改善箇所説明図

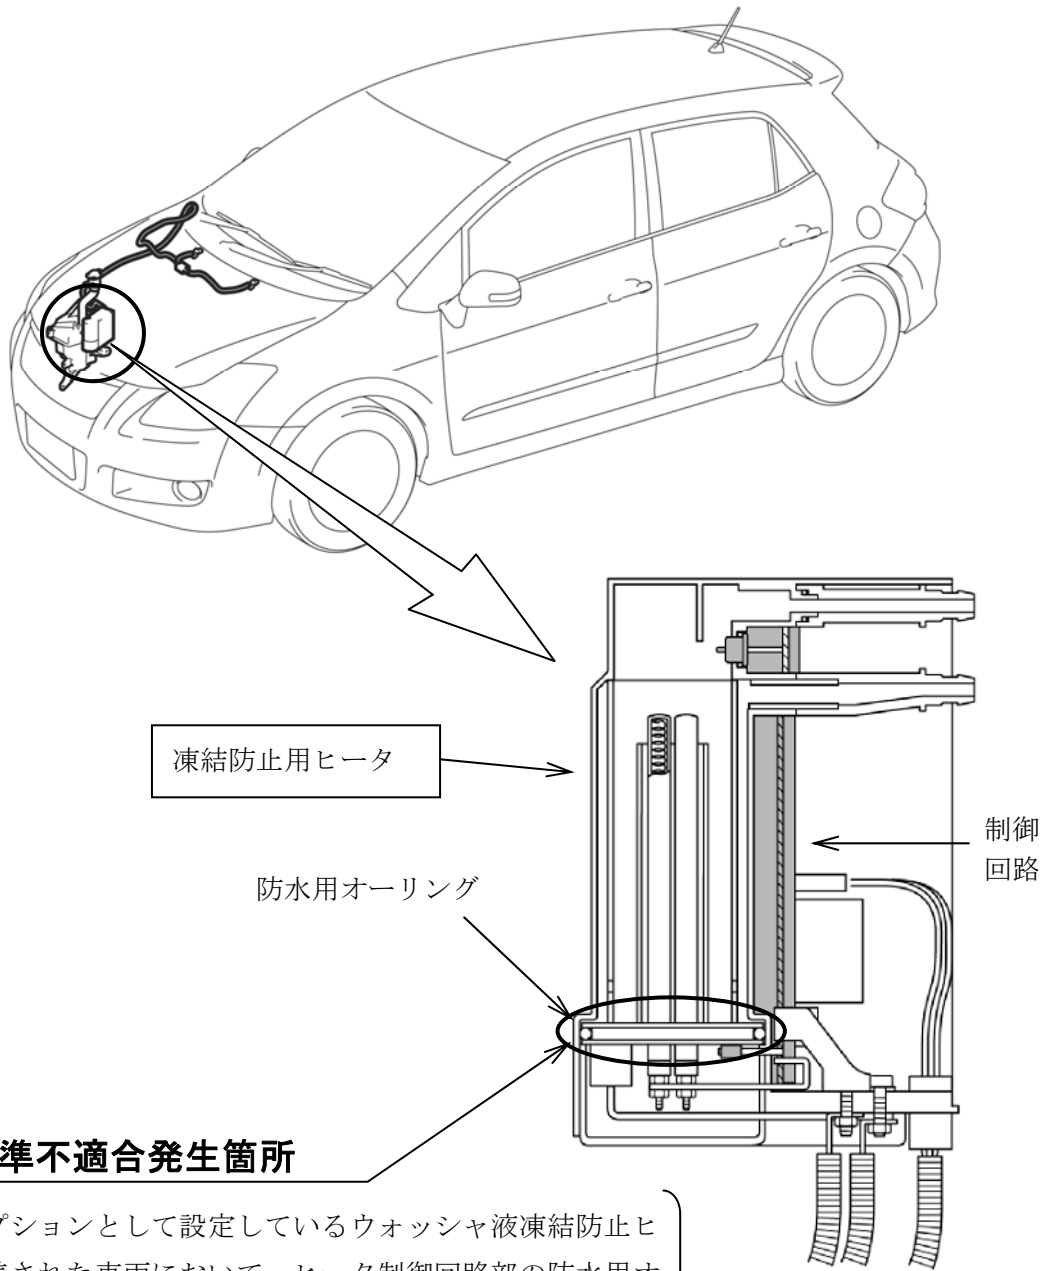
基準不適合発生箇所

販売店オプションとして設定しているウォッシャ液凍結防止ヒータが装着された車両において、ヒータ制御回路部の防水用オーリングの締め代が不足しているため、ウォッシャ液が制御回路内に浸入することがある。そのため、制御回路が溶損し、最悪の場合、火災に至るおそれがある。

改善の内容

全車両、当該ヒータを取り外す。
